강일동 공영차고지 입체화사업에 관한 청원 심사보고

청원 번호	52
----------	----

2022. 03. 30.
도시계획관리위원회

<사업대상지 주변지역 현황>

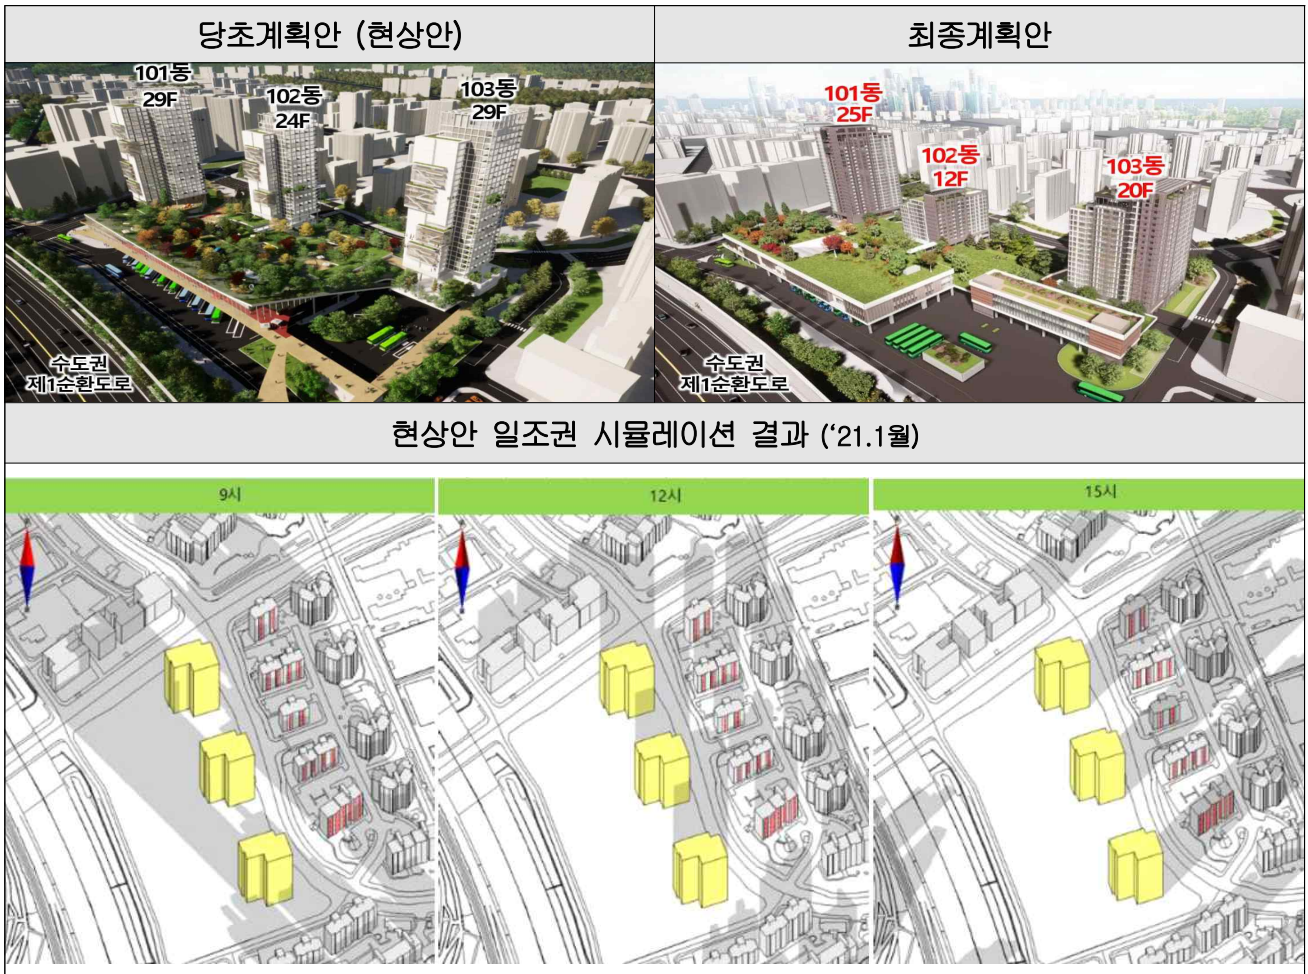
○ 확인결과 강일리버파크 8단지 대표는 주민협의체에 참여 중에 있으나, 사업대상지 동측에 인접한 6단지 대표는 배제되어있는 상황이어서, 주민협의체의 대표성에 문제가 있는 것으로 이해되며, 이에 서울시는 차기 회의부터 6단지 대표를 참여시키겠다는 입장임. 청원인이 6단지 대표를 배제하고 진행된 회의의 무효를 주장하고 있음을 감안하여 서울시는 6단지 대표의 참여에 덧붙여 그간 주민협의체 회의결과에 대한 이해·설득 노력도 적극적으로 기울일 필요가 있음.

< 일조권 확보를 위한 6단지 층수조정 현황 및 시뮬레이션 결과 >

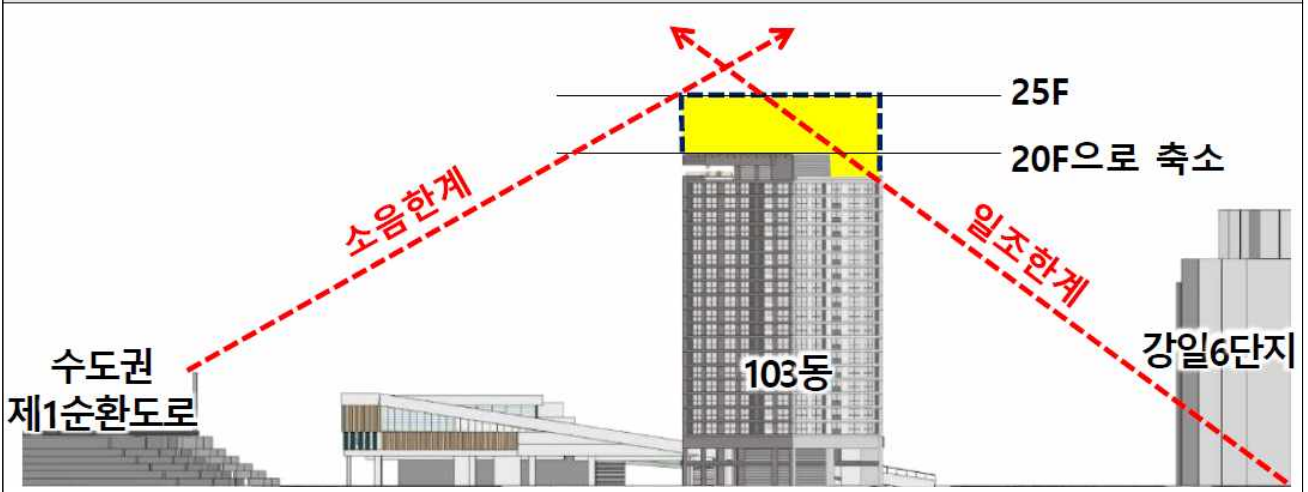
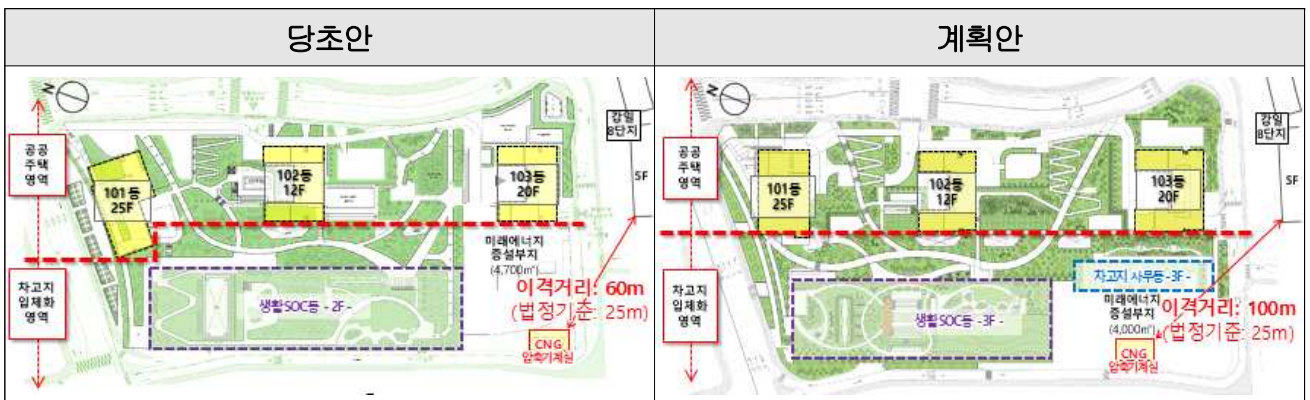
- 청원인은 SH공사가 6단지 일조권보호를 위해 건물층수를 하향조정하였다고 함에도 조정된 건물층수에 대한 일조권 시뮬레이션 데이터를 공개하지 않고 있어 이에 대한 자료공개를 요청하였음.
- 이에 대해 서울시는 입체화사업 대상지 일조권과 관련하여 건축법 등 관련 규정¹⁾에 맞게 건축물 층수를 계획하였으며, 6단지 등 인근 공동주택의 일조권에 미치는 영향이 최소화되도록 주동의 위치와 형태를 조정하여 설계를 진행하고 있다는 입장임.

- 참고로, 대상지 내 건축물 층수는 강일6단지의 일조권 수인한도를 확보할 수 있도록 시뮬레이션 결과를 반영하여 102동의 경우 당초 24층에서 12층으로, 103동의 경우 당초 29층에서 20층 이하로 변경된 것으로 확인됨.

○ 또한 서울시는 6단지에 대한 일조권 시뮬레이션 내용은 이미 '강일 콤팩트시티 거버넌스 간담회('21.9.7.)'에서 설명 및 열람을 실시하였고, 각종 자문위원회, 사업계획승인 등의 과정에서 주동의 위치와 형태가 변경될 수 있으므로 향후 계획(안)이 확정되면 거버넌스를 통해 자료를 제공할 예정임을 안내하였으나, 당시 6단지 대표는 참여하지 않았으므로 향후 6단지 대표가 거버넌스에 참여하면 일조권 시뮬레이션 자료를 열람토록 하고 계획(안) 확정 후에 자료를 제공할 예정이어서, 일조권 관련 청원인의 요구사항은 해소될 수 있을 것으로 보임.

- 서울시의 입장과 같이 6단지 일조권 시뮬레이션 결과는 향후 사업계획 승인 등의 과정에서 발생할 수 있는 설계변경으로 다소 차이를 보일 수 있겠으나, 최종안이 확정되지 않았다는 이유만으로 시뮬레이션 내용을

공개하지 않아 불필요한 민원을 야기하는 것은 바람직하지 않으므로, 향후 서울시는 민원응대에 있어 보다 적극적인 자세를 취할 필요가 있음.
